DYREKTYWA ZDATNOŚCI - AIRWORTHINESS DIRECTIVE
Nr SP - 0063 -1999-A

- 3.Dotyczy:** Jednorazowego sprawdzenia amortyzatorów podwozia głównego / One-time
/Subject/ (opis usterki, rysunek części - description of the problem, identification of part)
inspection of main landing gear energy absorbers P/N 30.41.100.00.02

BIULETYN OBOWIĄZKOWY Nr BO-30-99-40

MANDATORY BULLETIN No. BO-37-99-98

Szkic 1. AMORTYZATOR PODW. GŁÓWNEGO.

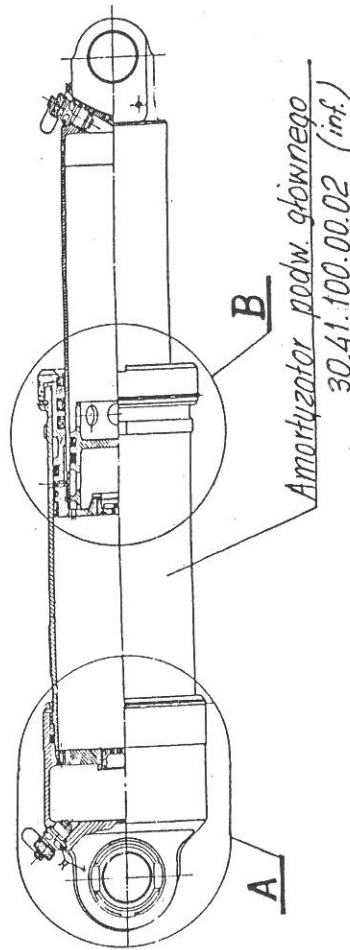
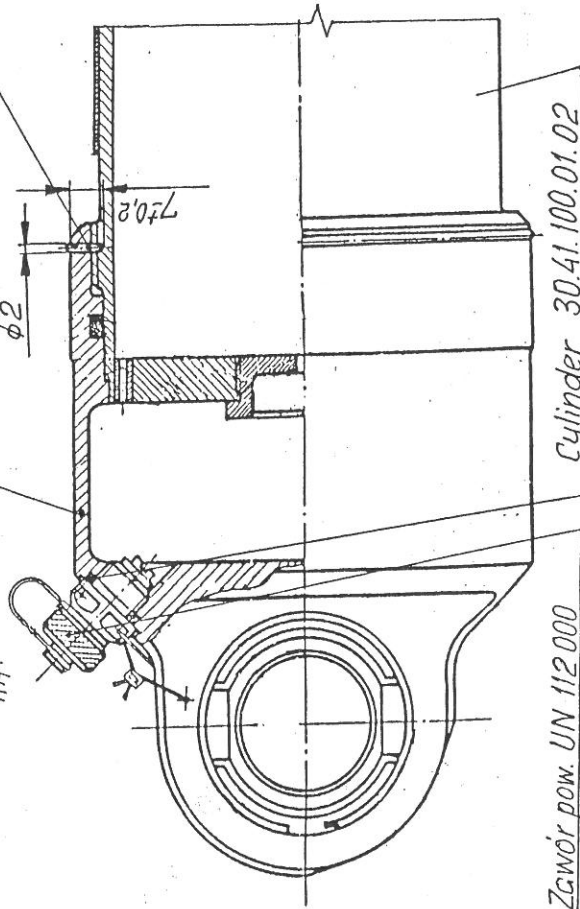
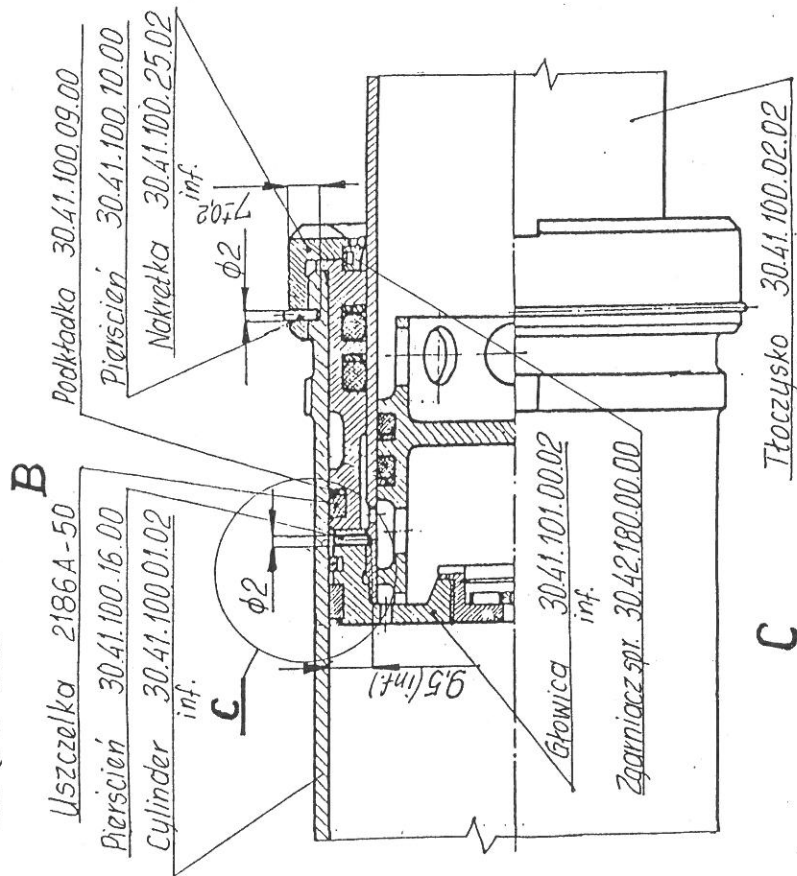
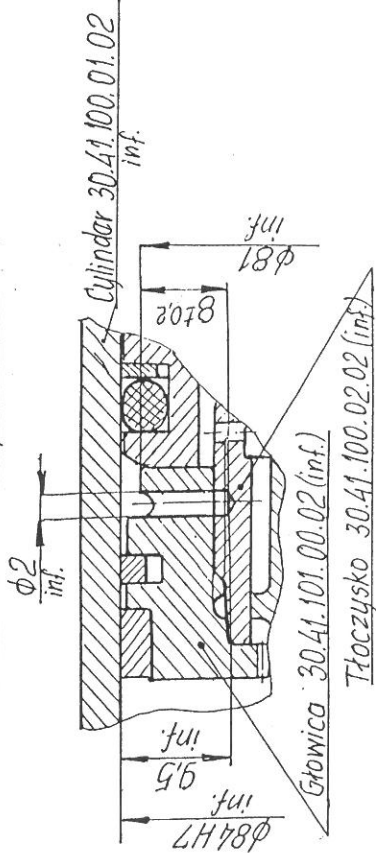
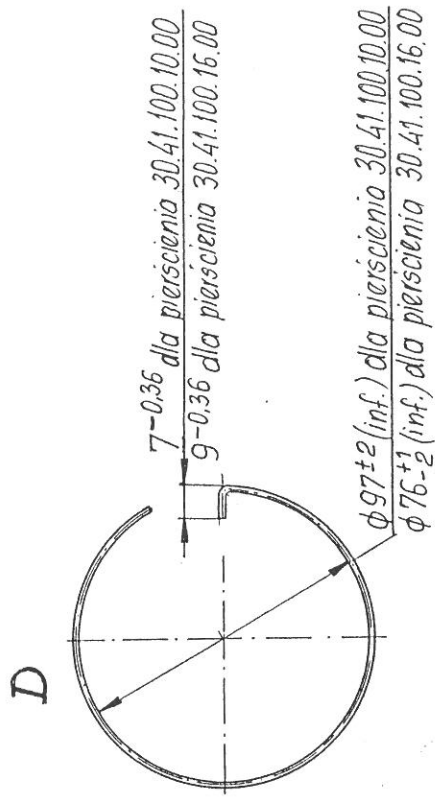
- 1. Sprawdzenie poprawności ułożenia i długości zaczepów pierścieni zabezpieczających na zgodność z wymiarami pokazanymi na szczególe D Szkicu 1.
Suwmiarka MA Ue-140

- 2. W miejscach połączeń, w których zostaną wykryte pierścienie zabezpieczające z zaczepami krótszymi od wymiaru minimalnego lub odstawanie pierścienia od konturu kanałka przy zaczepie sprawdzić głębokość nawiercen $\phi 2$ na zgodność z wymiarami podanymi na szczególe A, B i C Szkicu 1.
Suwmiarka z igłą -18-09-102218

Dopuszcza się kontrolowanie głębokości nawiercenia bez użycia suwmiarki 18-09-102218 za pośrednictwem pierścieni zabezpieczających o właściwej długości zaczepów (zgodnie ze szczegótem D na Szkicu 1) poprzez sprawdzenie prawidłowości jego ułożenia w kanałku.

- a) w przypadku jeśli kąt dokręcenia jest większy od 5° ($3,5 \text{ mm}$ mierząc liniowo na obwodzie średnicy zewnętrznej tłoczyska) wykonać drugie nawiercenie pod zaczep pierścienia w nowym miejscu zgodnie z wymiarami na Szkicu 1;

Pierścienie z zaczepem mniejszym od dopuszczalnego wymiaru minimalnego wymienić na nowe.

W przypadku stwierdzenia nawiercen o głębokości mniejszej od wymiaru minimalnego usunąć przez ich pogłębienie na wymiar zgodny ze Szkicem 1.

Sketch 1. MAIN LDG. GEAR ENERGY ABSORBER.

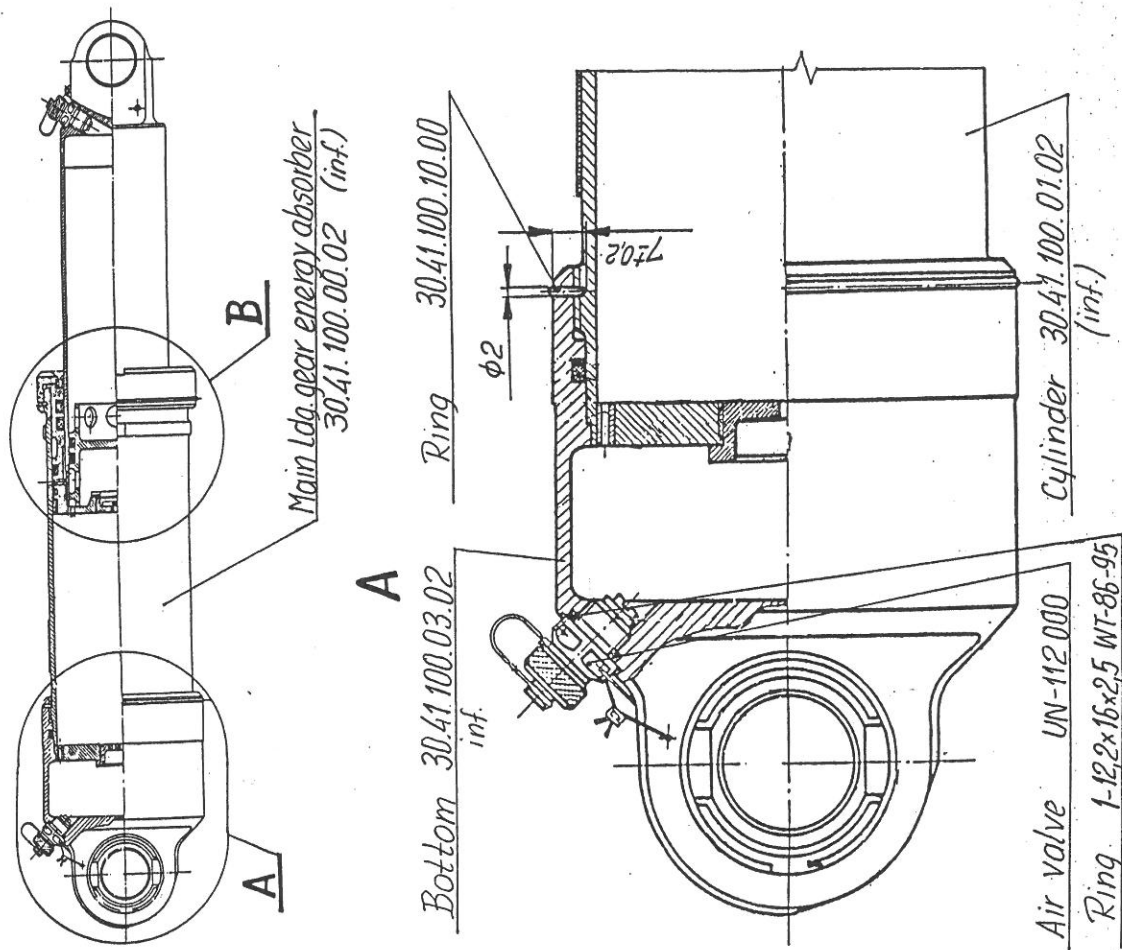
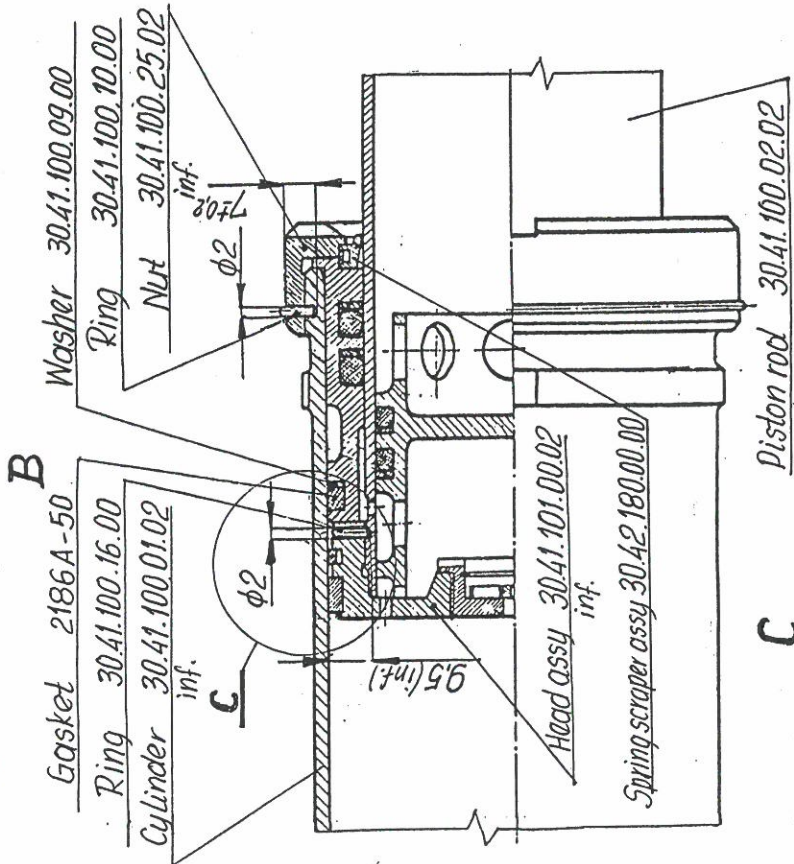
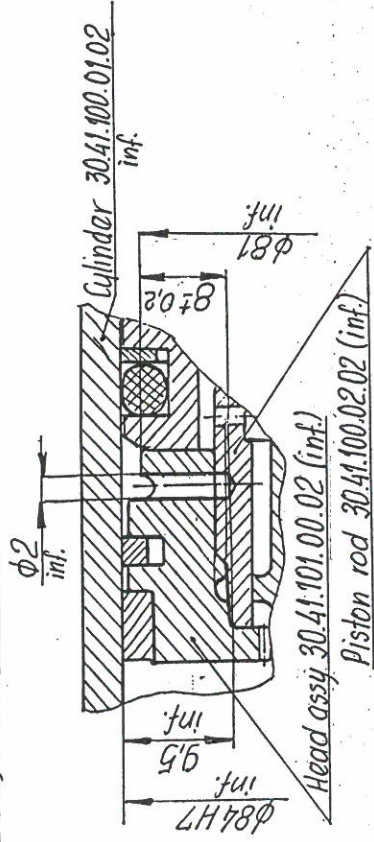
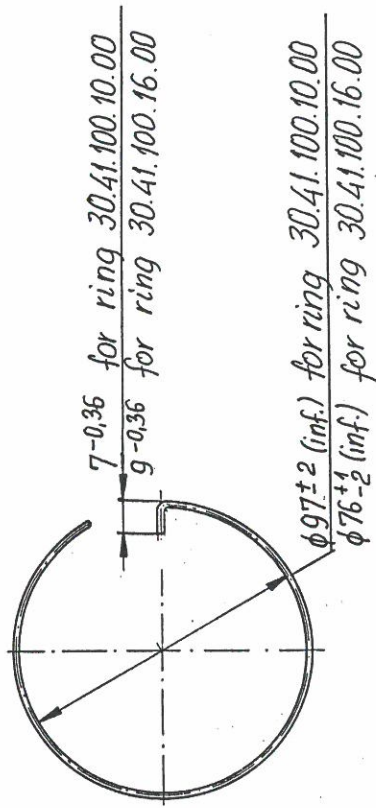
1. Position and length of the ring catches - should correspond to the dimensions shown in Sketch 1, detail D.
Replace the ring with a new one if its catch is smaller than the minimum allowable dimension.

2. In the areas where the rings have their catches shorter than the minimum allowable dimension or if the rings do not match the groove contour, check the depth of 2 mm dia bores for compliance with the dimensions shown in Sketch 1, Details A, B and C with a slide caliper and needle P/N 18-09-102218. If the bore depth is smaller than the minimum allowable dimension, rectify the defect by counterboring to the dimension shown in Sketch 1.
Use Drill, 2 mm dia, SGS (P/N 62051)
It is allowed to verify the bore depth not with the slide caliper P/N 18-09-102218 but with the ring having a catch of correct length (see Sketch 1, Detail D) by checking if the ring matches the groove contour. If the ring matches the groove contour within the catch area, it means that the bore depth is correct.

- a) When the tightening angle is greater than 5 degrees (or 3.5 mm when taking a linear measurement along the perimeter of the piston rod outer diameter) drill a new bore for the ring catch as shown in Sketch 1;
Use Drill, 2 mm dia, SGS (P/N 62051)
